PARECER DA COMISSÃO DE AVALIAÇÃO

ESTUDO DE IMPACTE AMBIENTAL DO PROJETO DE EXECUÇÃO AMPLIAÇÃO DA PEDREIRA MONTE CHÃOS

Fevereiro 2020

Figura 5 – Dimensões previstas para os taludes (Figura II.3 do EIA)

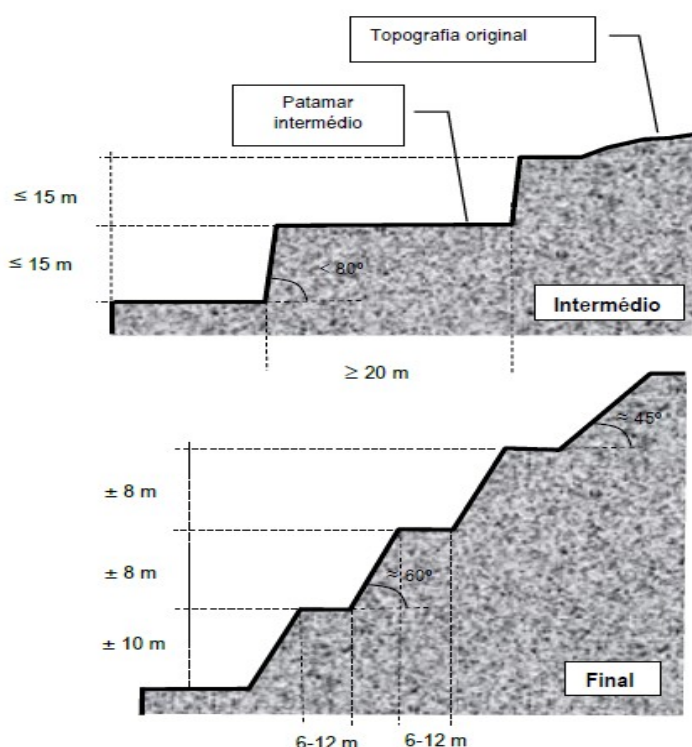
Na configuração final de lavra as bancadas possuirão alturas entre 8 m e 10 m e inclinações na ordem dos 45° nas zonas superficiais em que ocorre areia à superfície ou a rocha se apresenta mais alterada (pisos inferiores) e de cerca de 60° nos restantes taludes. Os patamares a deixar entre bancadas terão larguras entre os 6 m (pontualmente nos taludes a deixar a Oeste) e os 12 m. Esta configuração será ajustada em função das características do maciço à medida que a lavra for decorrendo.

Será necessária a recolha de dados geotécnicos do maciço em contínuo durante os avanços da lavra, especialmente de fenómenos de instabilidade (fendas, assentamentos, deslocação de blocos, e outros), para intervir atempadamente, se detetada anomalias geológicas que ponha em causa a estabilidade dos desmontes. A recolha de informação geotécnica ficará a cargo do Responsável Técnico.

Figura 6 - Localização da central de britagem e percurso efetuado durante a execução da obra (Parecer DGEG)

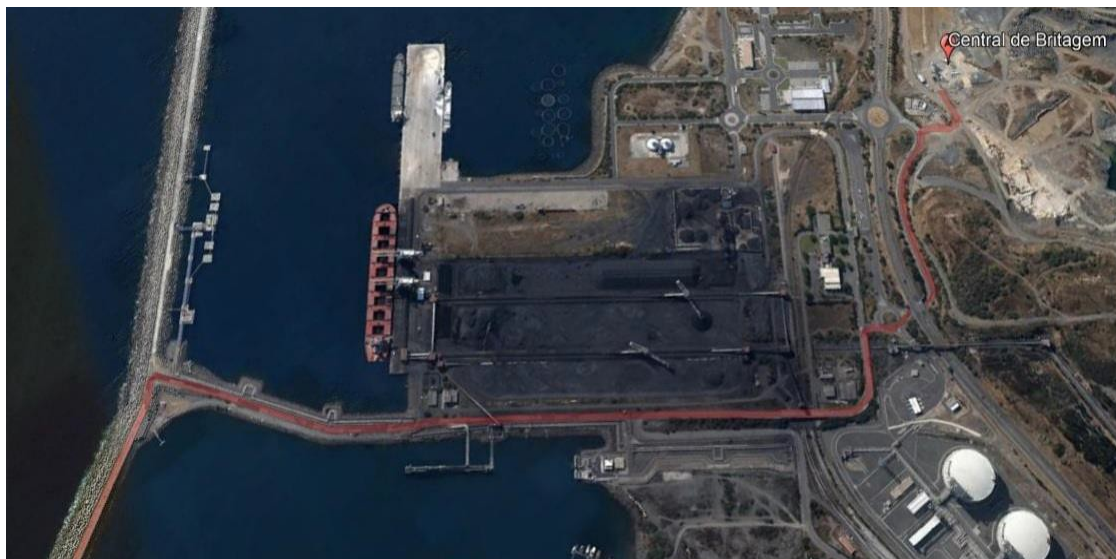
A central de britagem tem por objetivo produzir agregados britados para fornecimento à empreitada "3.ª Fase de Ampliação do Molhe Leste do Porto de Sines", e permanecendo no local durante 3 anos, vindo também a "alimentar" as centrais de betão existentes no estaleiro de obra, também licenciadas pelo SIR na mesma data, com agregados britados para fabrico de betão a utilizar na mesma obra.

Figura 6 - Projeto na Planta Síntese do PDM: azul, área portuária; vermelho, área urbana (Figura III.62 do EIA)

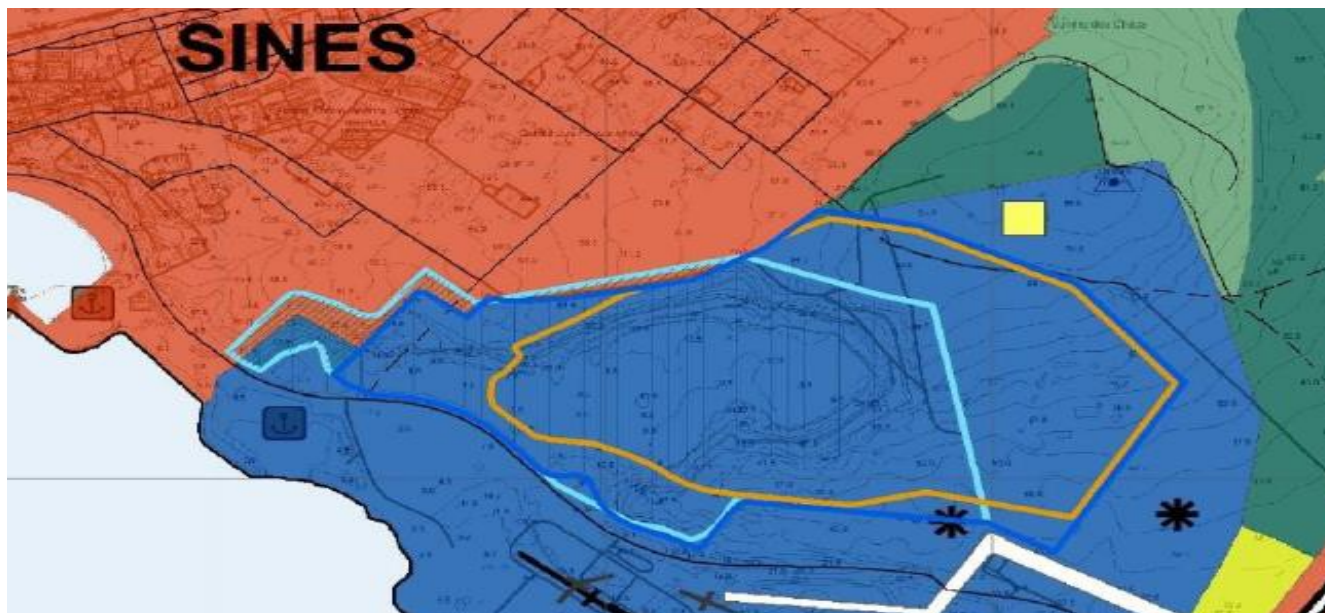
O EIA efetua adequadamente o enquadramento do Projeto na Planta de Síntese do PDM de Sines:
